廃炉発官 R 2 第 9 1 号  
令和 2 年 8 月 6 日

福島第一原子力発電所 特定原子力施設に係る実施計画 変更認可申請書の  
一部補正について

1号機原子炉格納容器窒素封入ライン（不活性ガス系）の撤去，1号機原子炉格納容器ガス管理設備凝縮配管室空調機の取替，1号機燃料プール冷却浄化系ポンプ用電動機取替について、増設雑固体廃棄物焼却設備の建屋配置見直しに伴い、下記の通り補正を行う。

## 2.44 放射性固体廃棄物等の管理施設及び関連施設（増設雑固体廃棄物焼却設備）

図-1 増設焼却炉建屋平面図 (1/6)

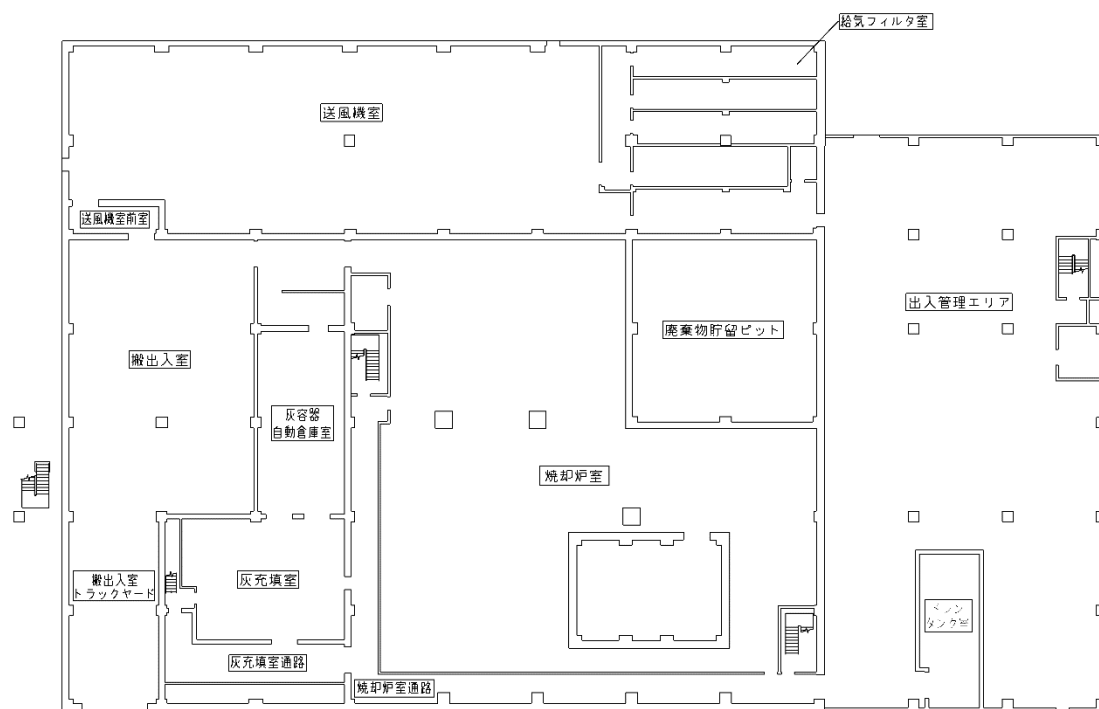
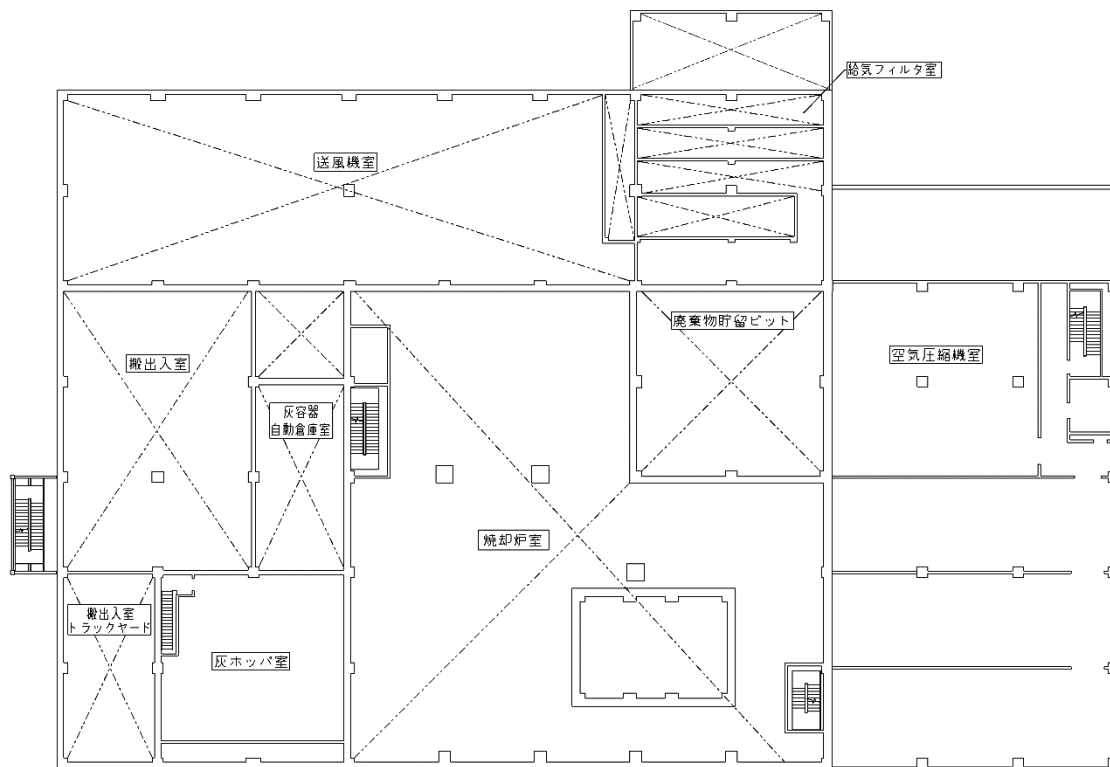
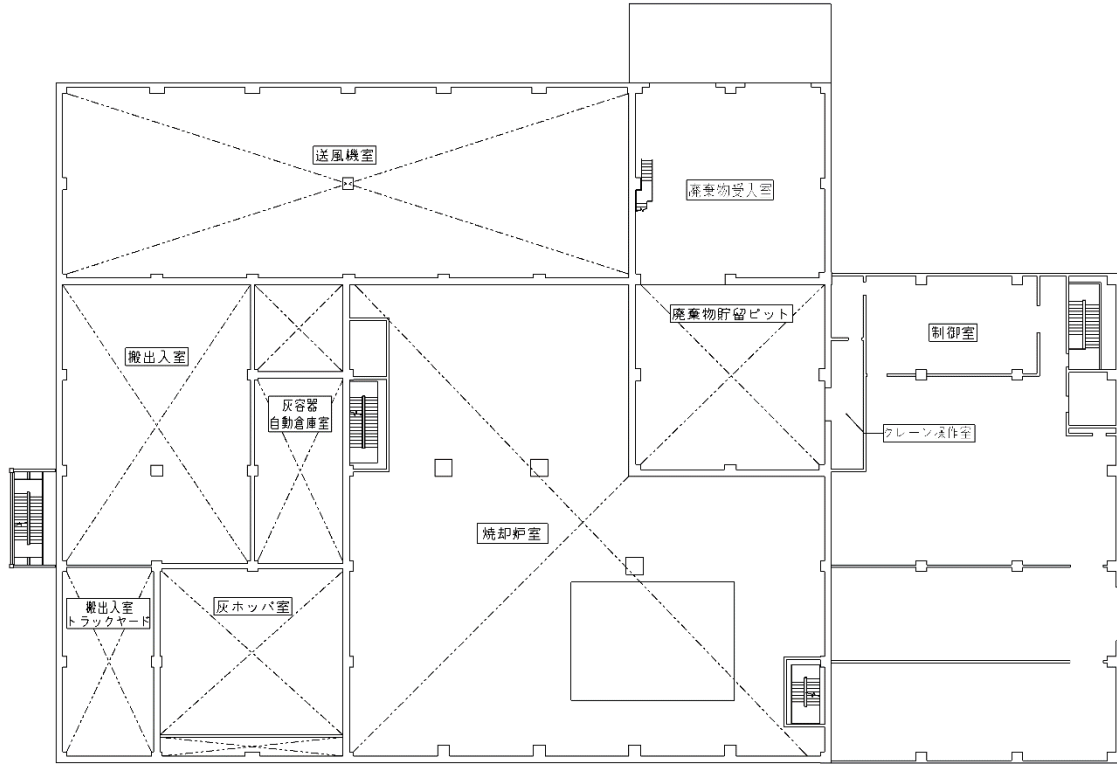
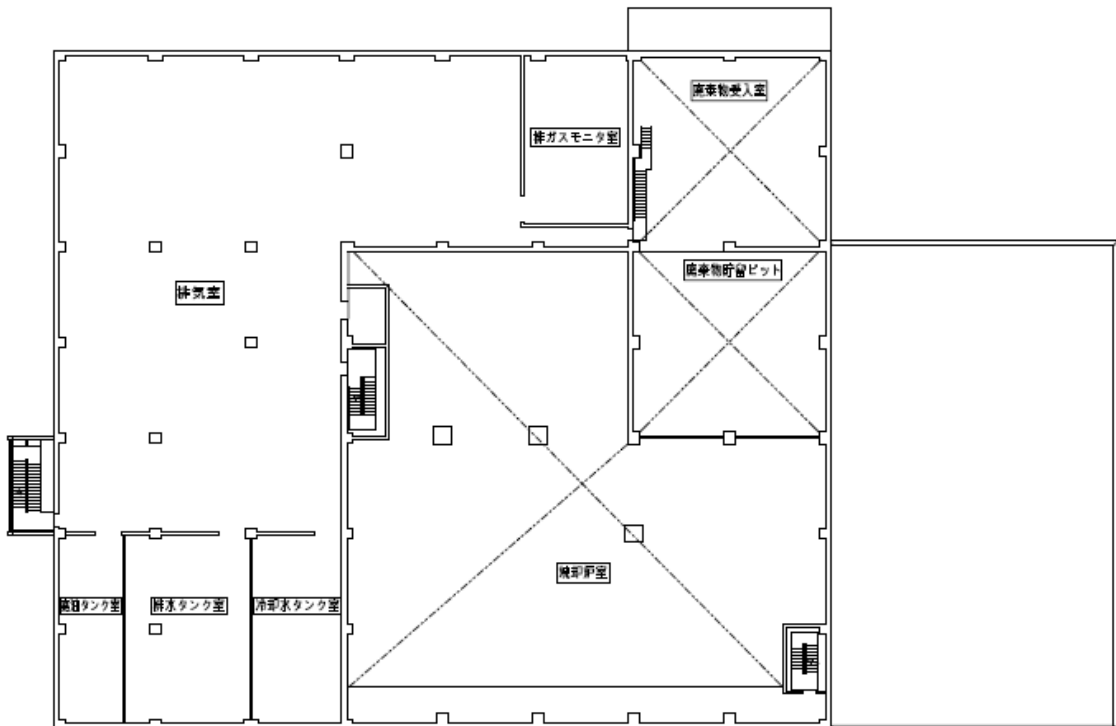
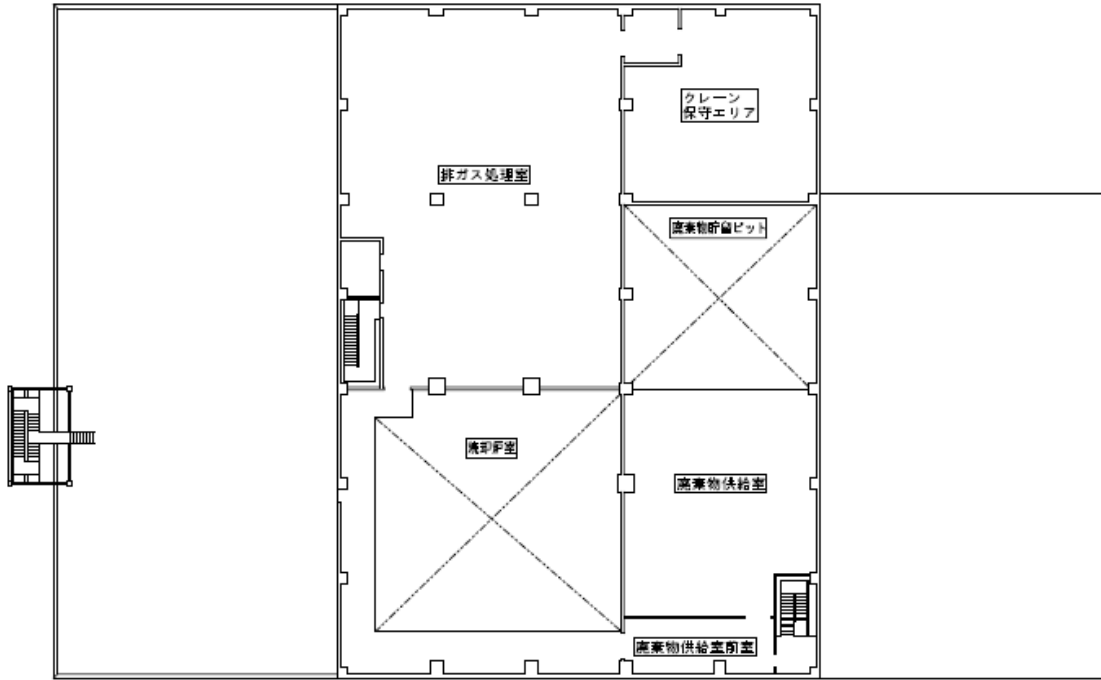
- ・増設雑固体廃棄物焼却設備の機器設置位置変更に伴う変更

図-1 安全避難通路を明示した図面 (1 / 6)

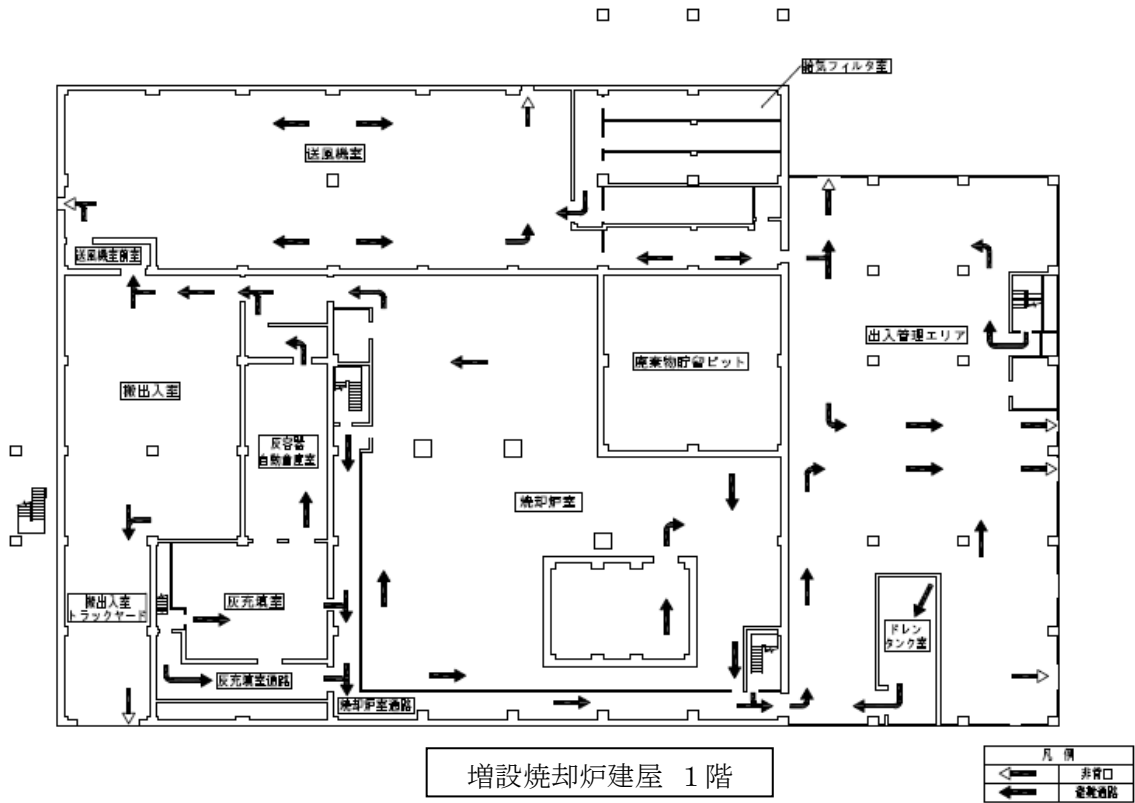
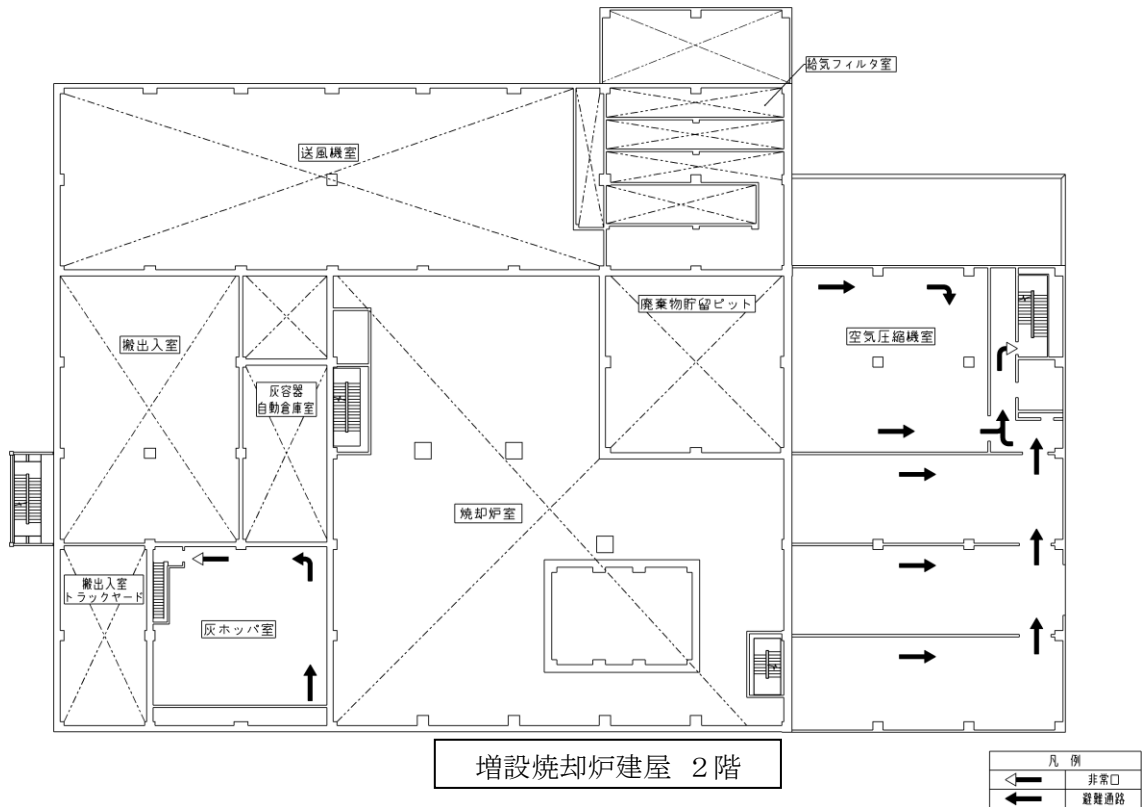
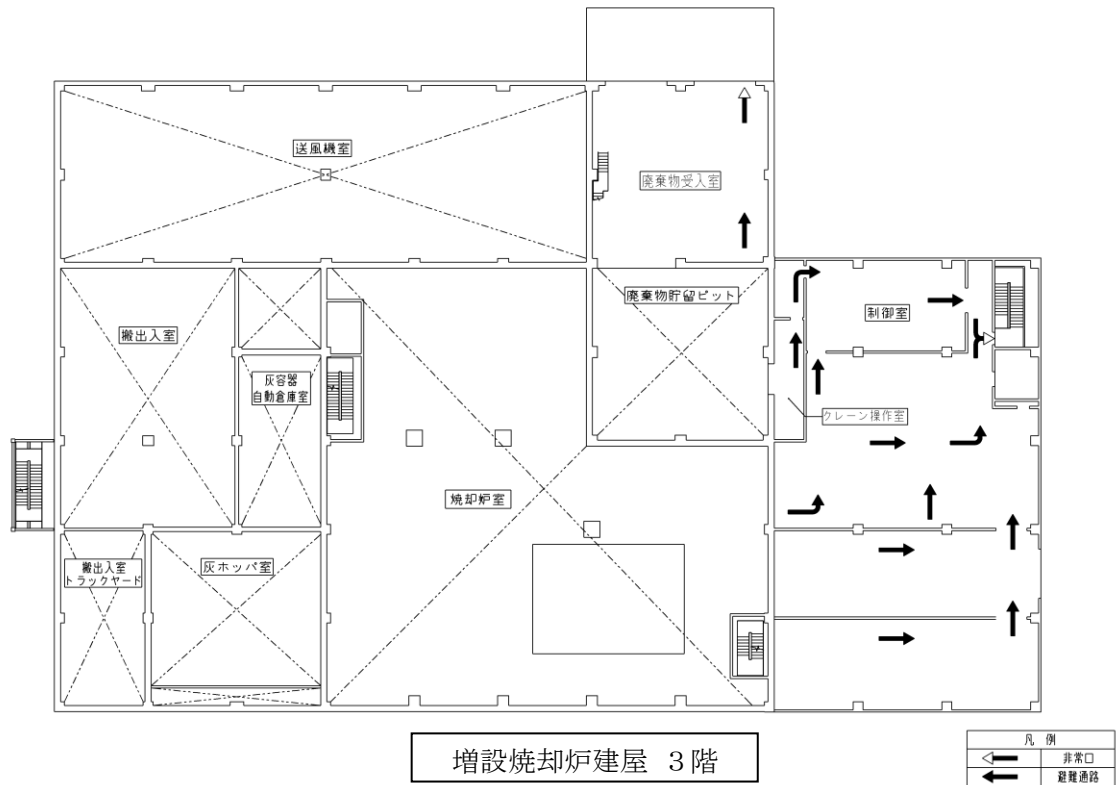
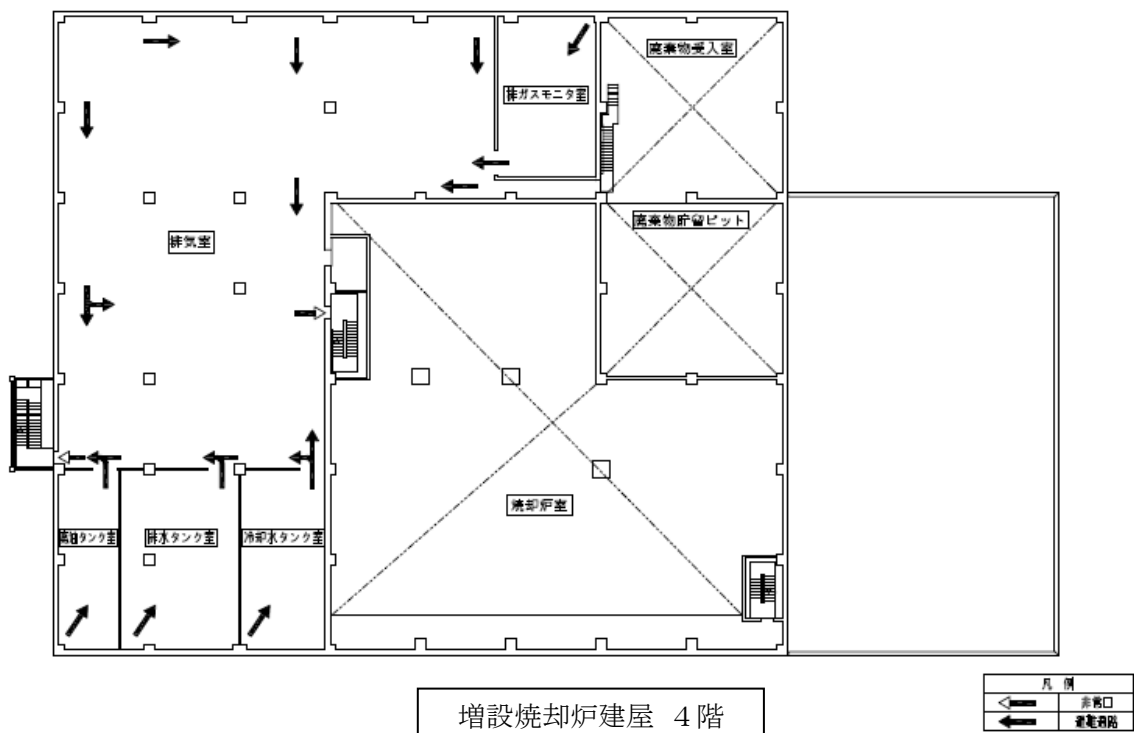
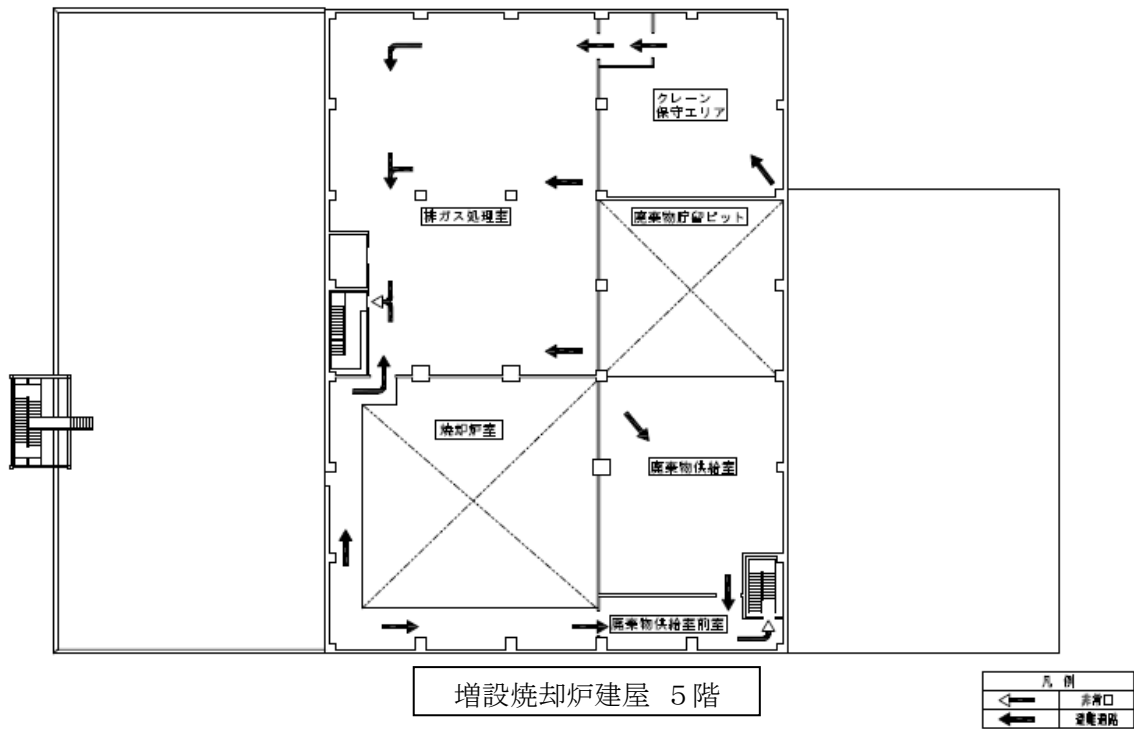
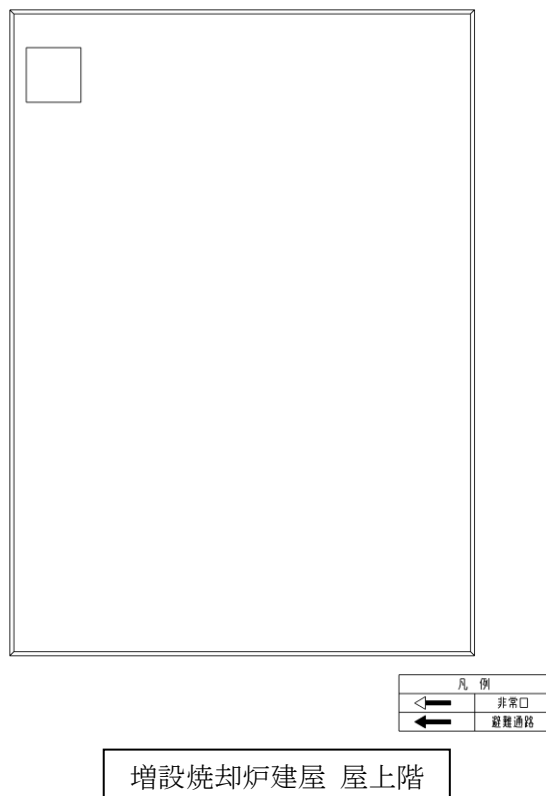
- ・増設雑固体廃棄物焼却設備の機器設置位置変更に伴う変更及び現場の実態に即した避難経路の変更

図-3 堰その他設備の構造の概要を明示した図面 (4階)

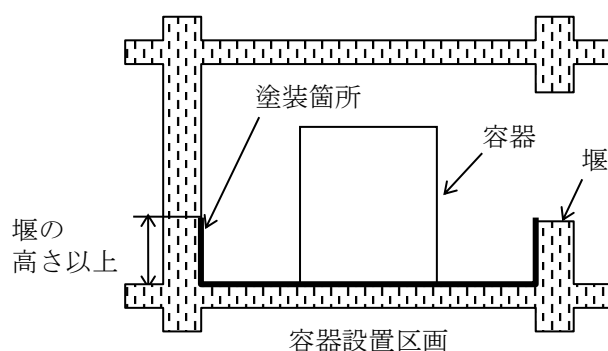
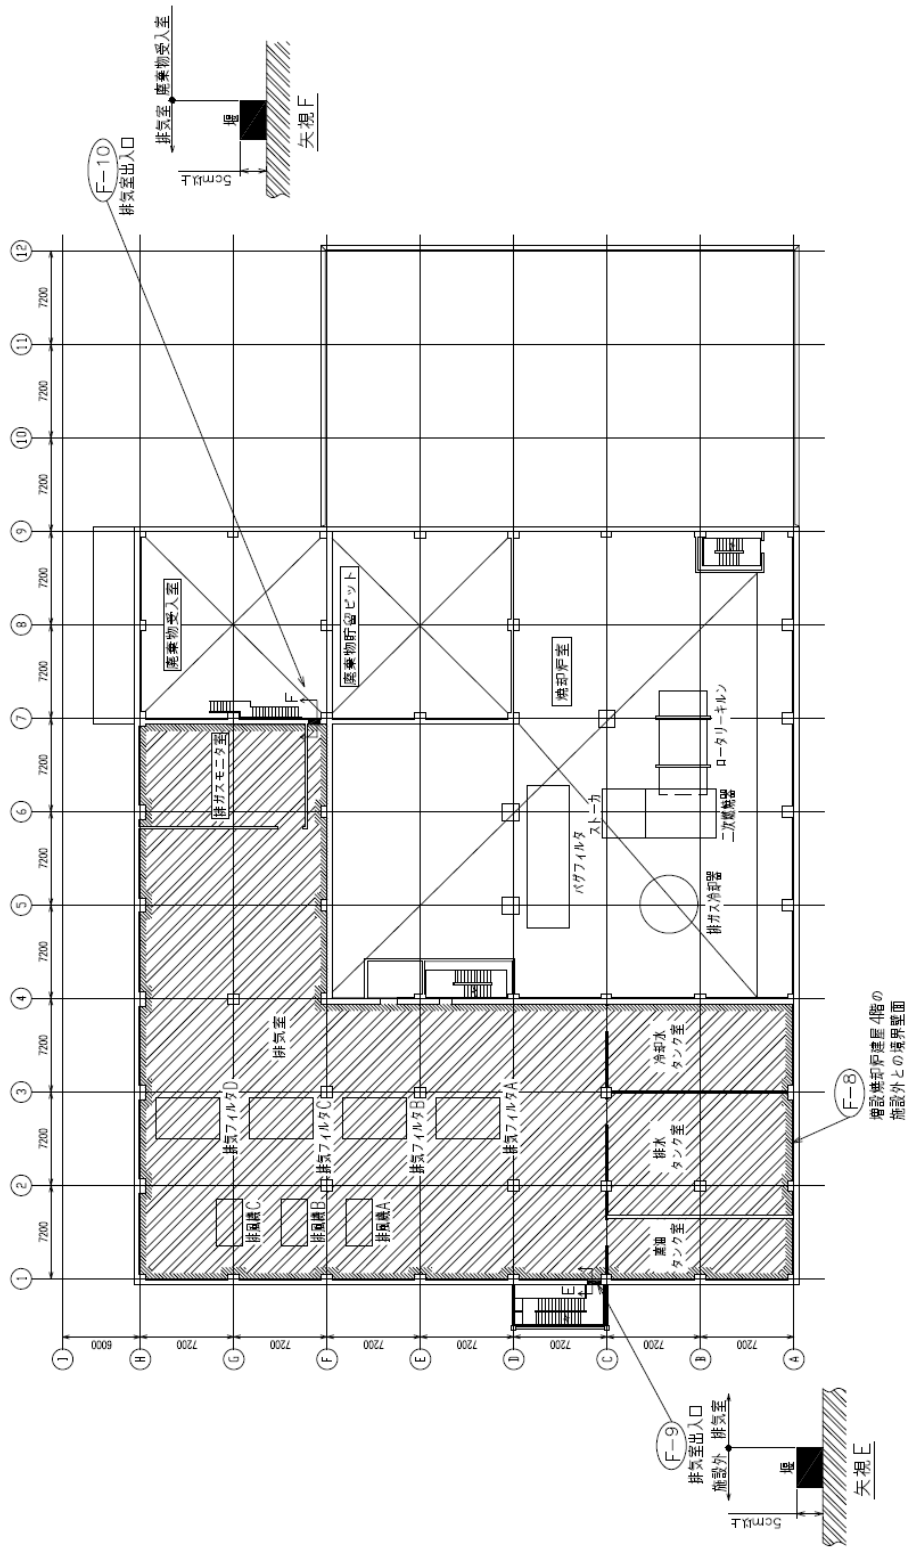
- ・増設雑固体廃棄物焼却設備の機器設置位置変更に伴う変更及び現場の実態に即した塗装範囲の変更

本施設内に設置する放射性廃液を内包する容器は図-1に示すように設置される区画の堰内に設置し、容器からの漏えい廃液を堰内に留めることを可能にする。塗装範囲は、当該容器設置区画の床、堰及び床面から堰の高さ以上までの壁面とする。

また、容器設置区画外における配管からの漏えいを考慮し、本施設の施設外への漏えいを防止するための堰の配置及び塗装を実施する。本施設の施設外への漏えいを防止するための堰の配置及び建屋内の塗装範囲を図-2～3に示す。
